1. PREAMBULE

1.1 Contexte législatif et déroulement de la procédure

La Métropole Nice Côte d'Azur a ainsi engagé une procédure de modification simplifiée n°1 du Plan Local d'Urbanisme Métropolitain, selon les dispositions des articles L.153-45 et suivants du Code de l'urbanisme.

2. EXPOSE DES MOTIFS ET OBJET DE LA MODIFICATION SIMPLIFIEE DU PLUM

→ Secteur des Traverses

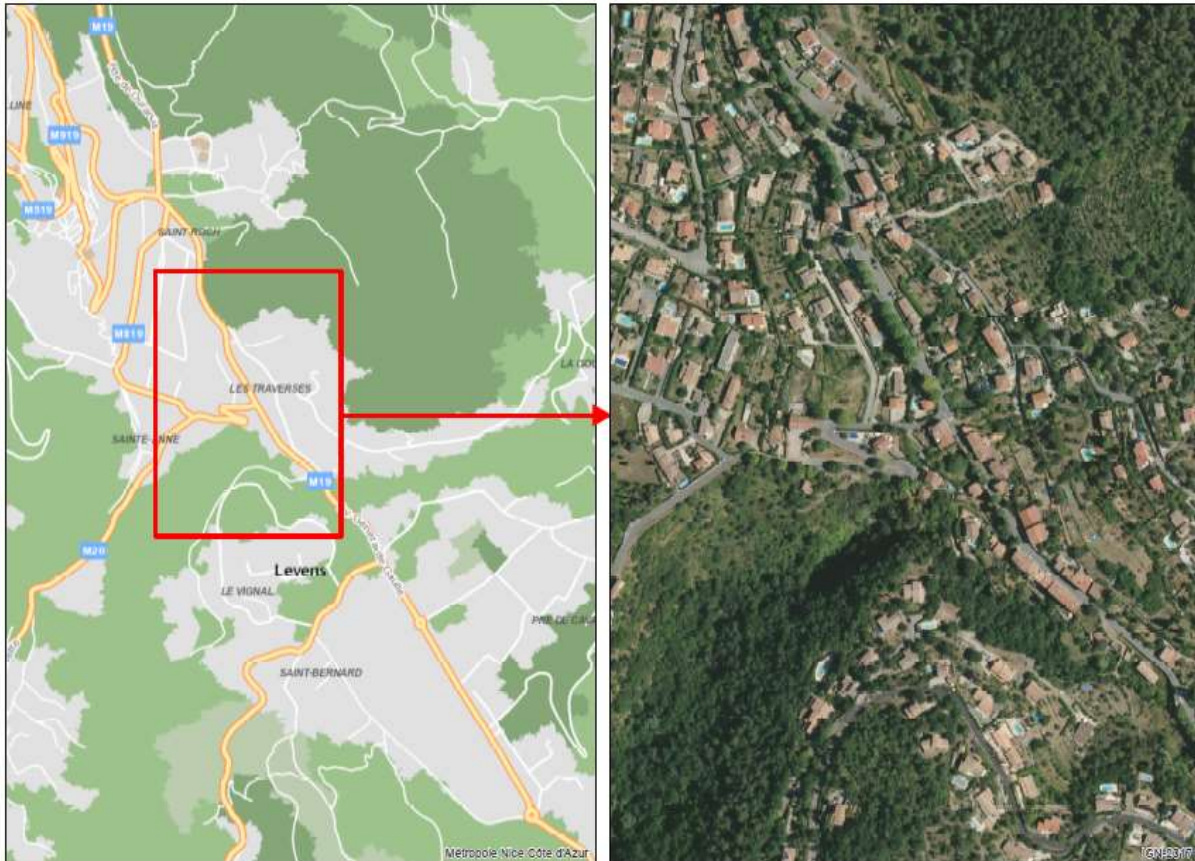
Extension de la zone UBj2 sur les parcelles cadastrées AD 564, AD 565 et AD 249 actuellement classées en zone UBj1 au PLUm approuvé.

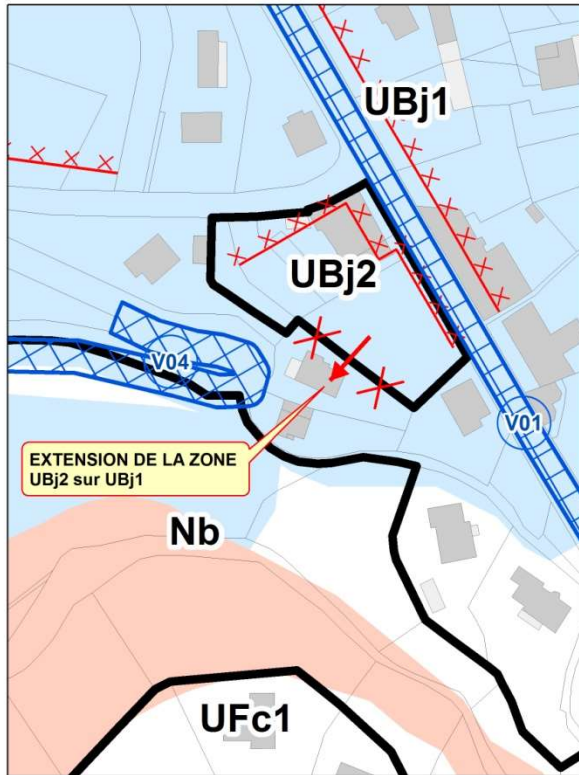
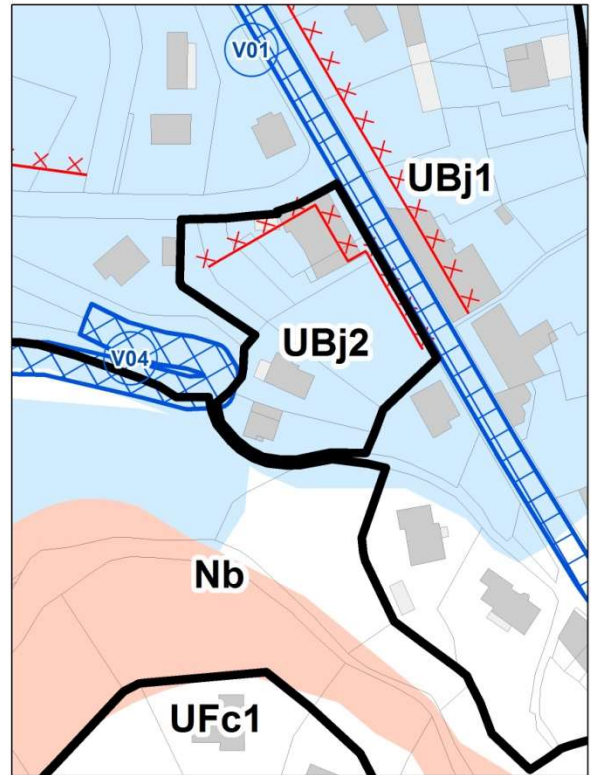
Toutefois, le dossier de mise en compatibilité et les demandes communales étaient mal retranscrites dans leur intégralité au sein du PLUm approuvé puisque les parcelles AD 564, AD 565 et AD 249 classées en zone UBa au PLU de Levens ont été reclassées en zone UJ1 dans le document d'urbanisme métropolitain alors qu'elles auraient dû être reclassées en zone UJ2 au plan de zonage du PLUm.

En effet, suite à l'acquisition de ces parcelles permettant l'extension du projet, elles auraient dû être reclassées en zone UJ2 au PLUm approuvé (dont les dispositions réglementaires permettent la bonne mise en œuvre du projet immobilier) complémentairement au reclassement intégral du secteur UBt2 au PLU.

Or ces parcelles ont été reclassées, par erreur, en zone UJ1 au PLUm approuvé au même titre que le reste du secteur UBt1 au PLU communal non concerné par le programme immobilier des Traverses.

Les dispositions réglementaires écrites et graphiques du PLUm doivent donc être mises en cohérence afin d'assurer le développement de ce secteur prioritaire pour la commune de Levens.

➔ Tracé d'une marge de recul en bordure de voie avenue de l'Arbre inférieur à Nice

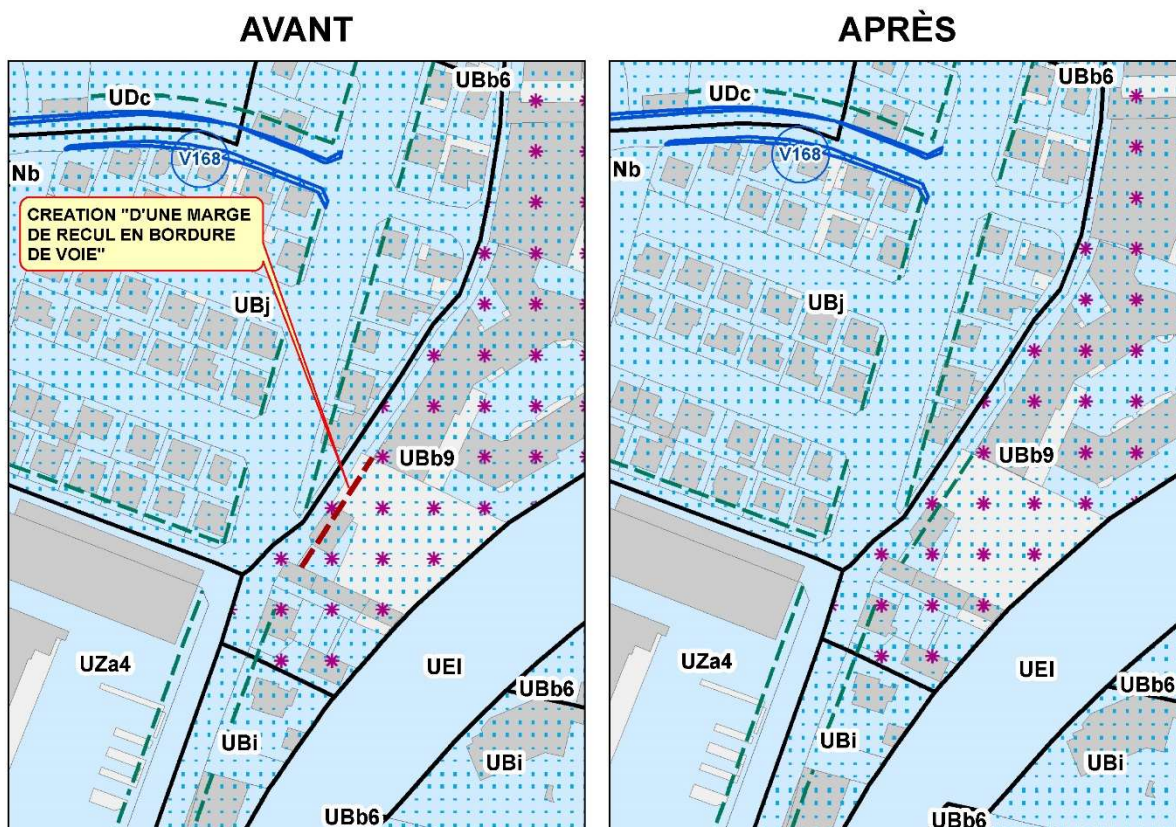
Dans les documents graphiques du PLU de Nice applicable avant l'entrée en vigueur du PLUm figurait l'emplacement réservé ER V023 prévu pour l'élargissement de l'avenue de l'Arbre inférieur à 8 m.

Cet ER a été supprimé des plans de zonage du PLUm en raison de la réalisation de plusieurs opérations immobilières sur les parcelles adjacentes. Cependant, au sud de l'avenue de l'Arbre inférieur, apparaît une parcelle nue cadastrée section LI, numéro 0174.

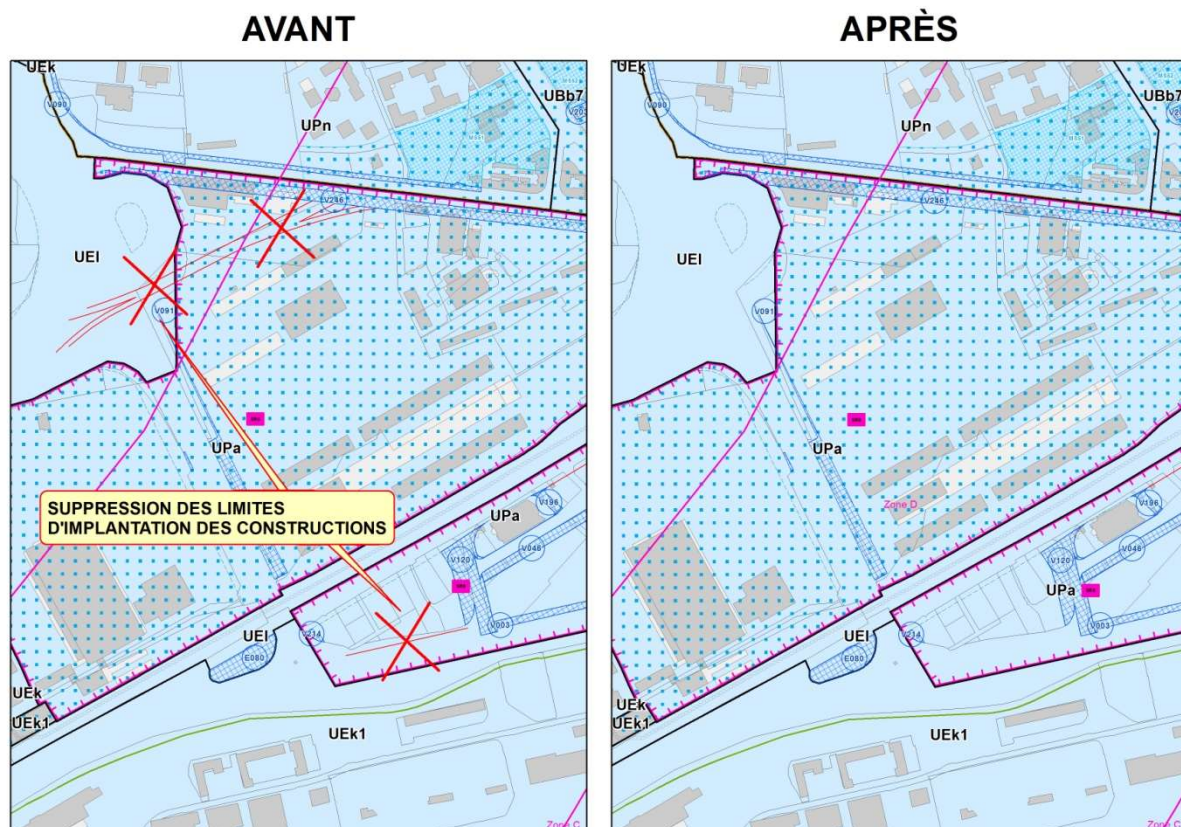
Au plan de zonage approuvé, sur ce secteur, deux limites d'implantation des constructions (LIC) apparaissent. Compte-tenu de l'avancement de ce projet d'aménagement réalisé par l'établissement public d'aménagement (EPA) de la Plaine du Var, ces limites sont aujourd'hui inutiles. Il convient de supprimer ces LIC afin de mettre en cohérence le plan de zonage du PLUm avec la Z.A.C., créée le 6 août 2013.

► Aussi, il est proposé de supprimer ces deux limites d'implantation des constructions sur le plan de zonage sur le secteur de la ZAC du Grand Arénas à Nice de la façon suivante :

→ Adaptation du tracé de la zone humide

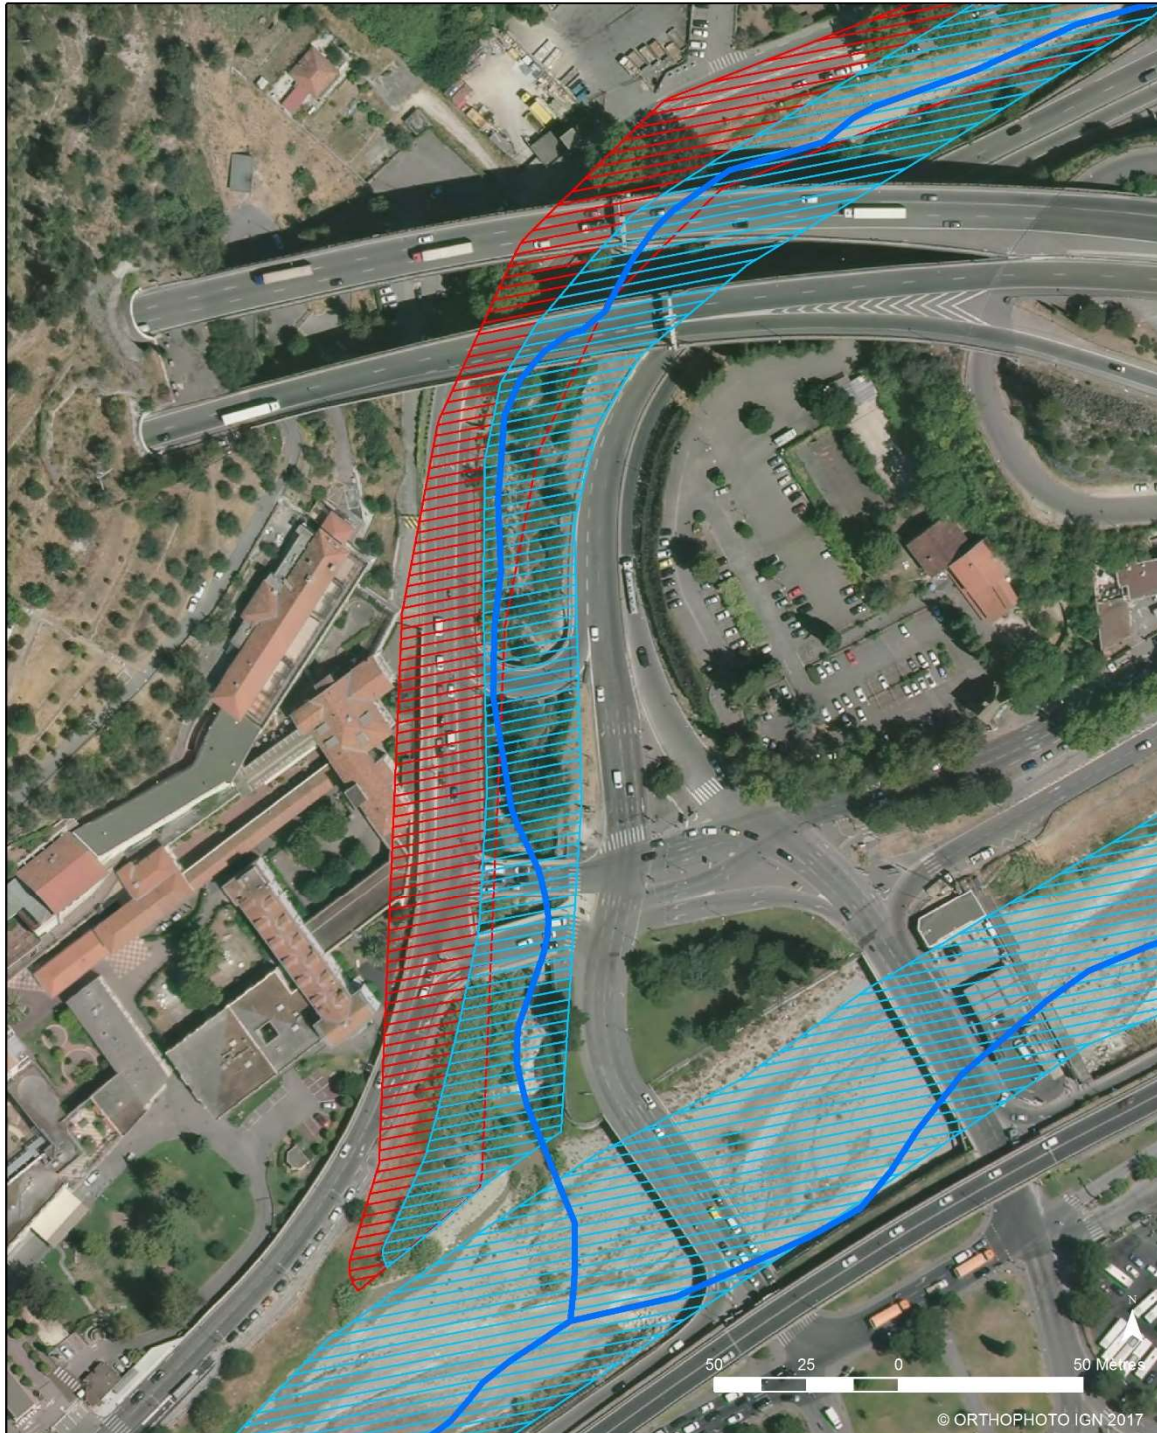
De ce fait, le tracé de la zone humide spécifique de la Banquière fait l'objet **d'une imprécision cartographique due à la différence d'échelle entre les couches cartographiques des zones humides à l'échelle départementale du 1:25000 et l'échelle cadastrale du PLUm approuvé le 25 octobre 2019 du 1:5000.**

Il est donc à adapter au regard de la réalité terrain et de l'expertise du CEN PACA sur cette zone humide.

Dans l'objectif d'affiner la précision de cette donnée et de corriger cette erreur matérielle, le tracé de la zone humide a été analysé par rapport aux données cadastrales et orthophotographiques permettant de déterminer un nouveau tracé à une échelle correspondante à celle du PLU métropolitain.

→ Le schéma de l'orientation d'aménagement (p. 327 de l'OAP)

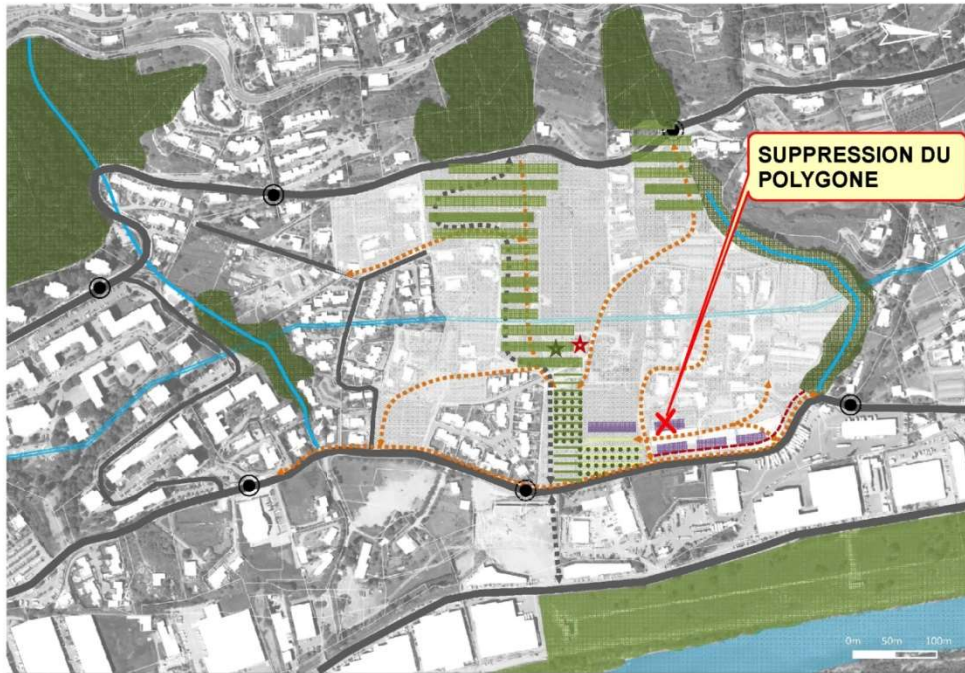
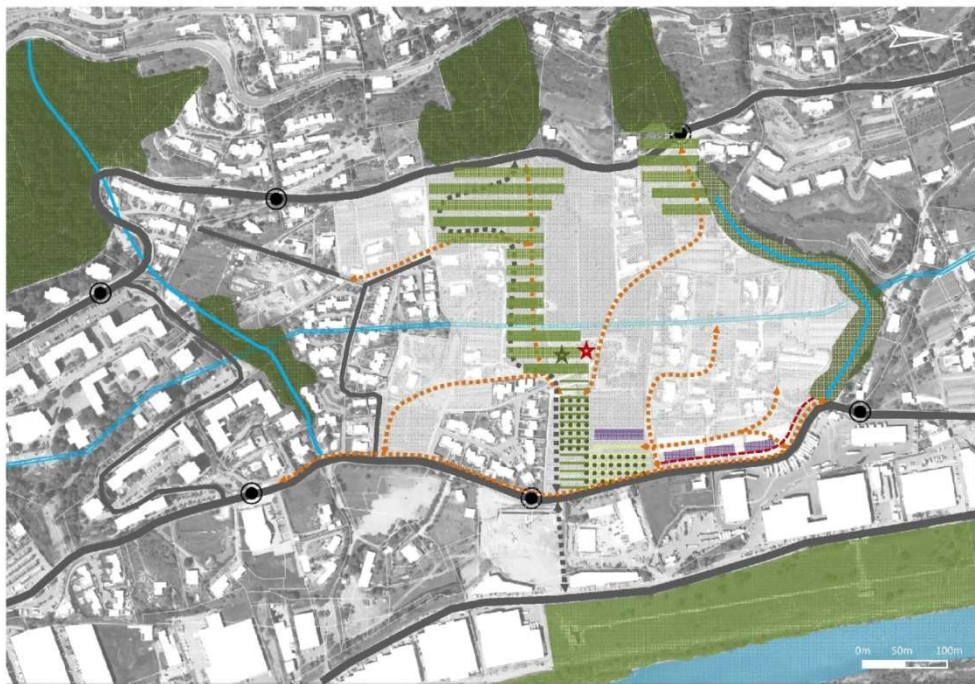
L'OAP prévoit une mixité fonctionnelle pour les bâtiments positionnés le long de la placette et de la contre-allée situées le long de la route des Pugets.

Au vu de l'état d'avancement des études de projet, le polygone objet de la demande d'évolution, ne répond plus à cette orientation.

Or, le schéma de l'orientation d'aménagement ci-joint, inscrit dans l'OAP actuelle, identifie la localisation préférentielle des constructions dont le rez-de-chaussée et le premier étage sont dédiés aux commerces, services et activités

➔ **Reclassement de la plage située entre le port de Saint-Laurent-du-Var et la commune de Cagnes-sur-Mer en zone Np du PLUm**

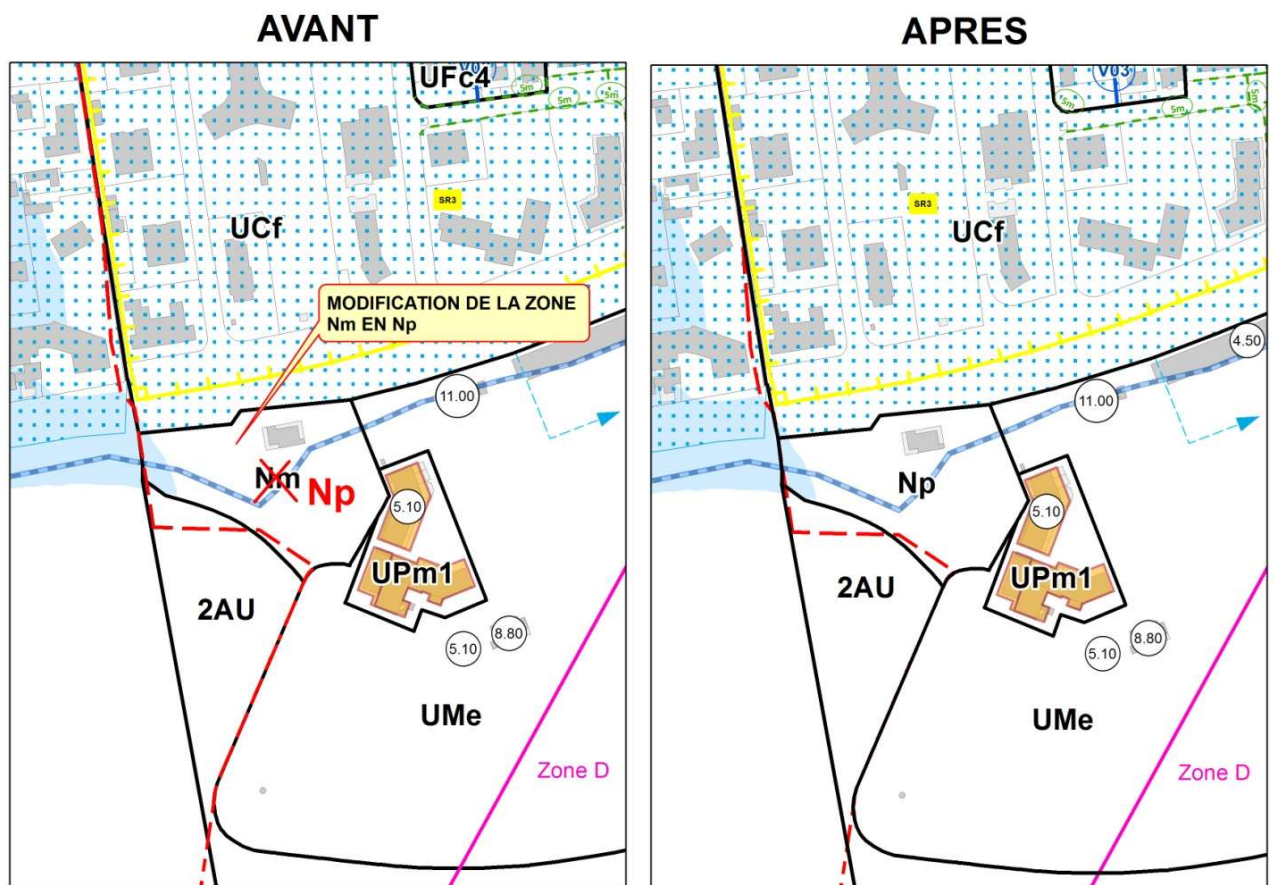
La plage située entre le port de Saint-Laurent-du-Var et la commune de Cagnes-sur-Mer est classée en zone naturelle Nm au PLUm approuvé.

Pour mémoire, la zone Nm, qui identifie le "territoire marin", interdit tous les usages, affectations des sols, activités, constructions.

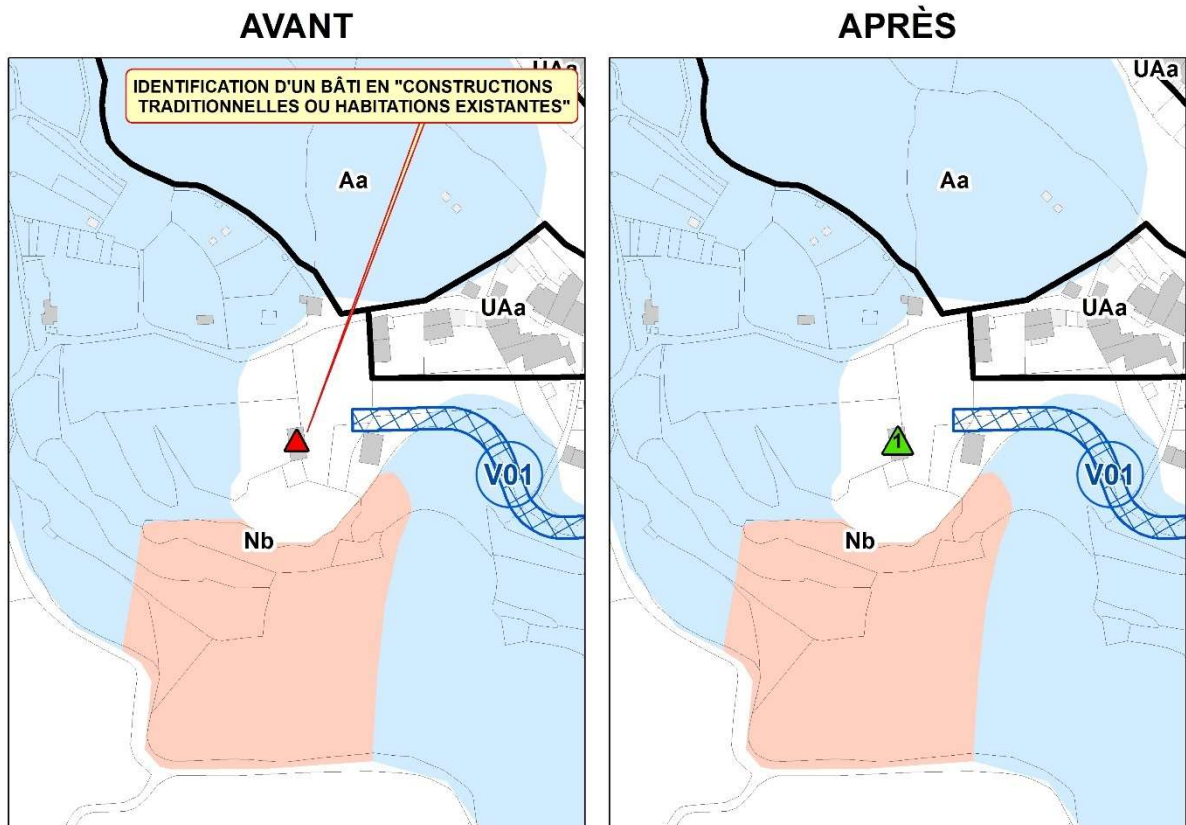
- Aussi, il est ajouté sur le document graphique un triangle vert dédié au repérage des « constructions traditionnelles et habitations existantes ».
